**Всемирный форум для согласования правил
в области транспортных средств**

**Правила № 129 ООН (усовершенствованные детские
удерживающие системы)**

Предложение по дополнению 8 к поправкам серии 03

**Представлено экспертом от Европейской ассоциации поставщиков
автомобильных деталей***

Рис. 1

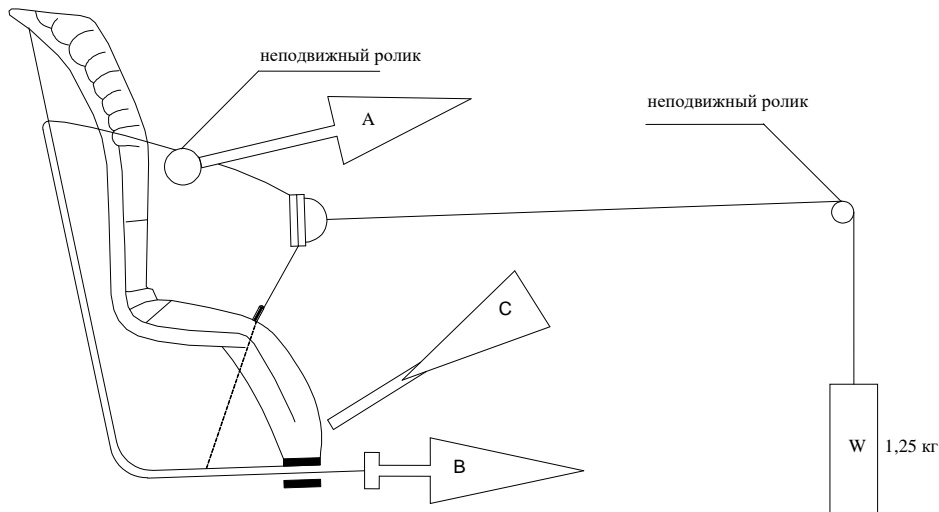
Приложение 15 изменить следующим образом:

1. Определение износостойкости устройств регулировки, установленных непосредственно на усовершенствованных детских удерживающих системах (рис. 1)
 - 1.1 Метод

1. Поправки к пункту 6.7.2.7 и приложению 15 призваны исправить ошибки редакционного характера, закравшиеся в контексте предложений, принятых на шестьдесят первой сессии Рабочей группы по пассивной безопасности (GRSP) и впоследствии вступивших в силу в рамках поправок серии 01 и 02 к Правилам № 129 ООН. Поправкой к пункту 6.7.2.7 вносятся изменения, согласованные на вышеупомянутой сессии GRSP, которые нашли отражение в поправках серии 01, но ошибочно опущены в поправках серии 02 (а затем и в серии 03). Поправкой к приложению 15 предусматривается восстановление рисунка и процедуры испытания устройств регулировки, установленных непосредственно на усовершенствованной детской удерживающей системе (УДУС), которые по ошибке оказались не дополнены, а заменены рисунком и процедурой испытания устройств регулировки, соединенных с лямкой.

Рис. 2

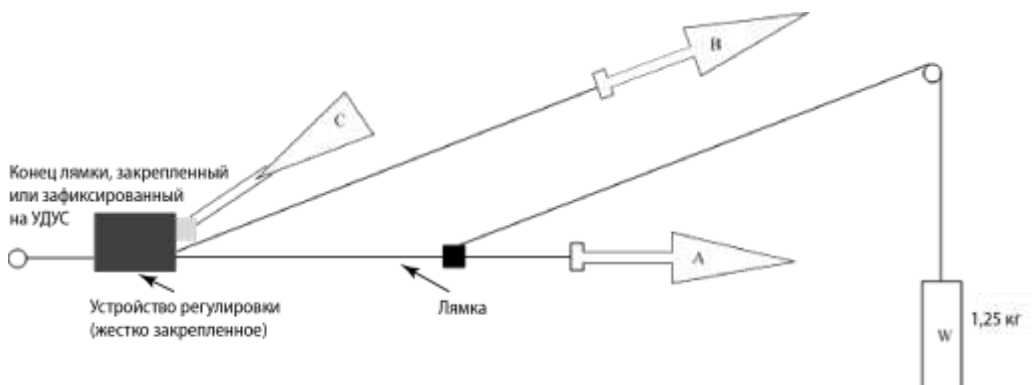
2. Определение износостойкости устройств регулировки, соединенных с лямкой (не установленных непосредственно на усовершенствованных детских удерживающих системах) (рис. 2)
